Servisne informacije

Zamjena 6PK1140 ELAST kanalnog remena sa 6PK1070 za Audi, VW, Seat i Skodu 1.6 TDI i 2.0 TDI.

Kanalni remen

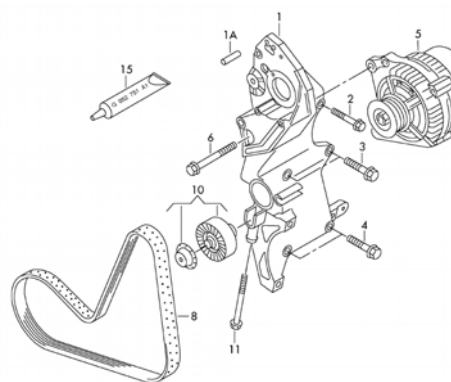
Problem:

6PK1140 ELAST kanalni remen (OE br. 03L903137G) se više ne proizvodi. Zamjena je 6PK1070 (OE br. 30L903137), koji se ne može postaviti direktno.

Rješenje:

Originalni španer (OE br. 03L145276) bi trebalo zamijeniti sa zateznim elementom sa rolerom (OE br. 038903315AH). Zajedno sa novim remenom zatezač bi trebalo ugraditi sa novim šestougona M 8x50 vijkom (OE-Nr. N10640801).
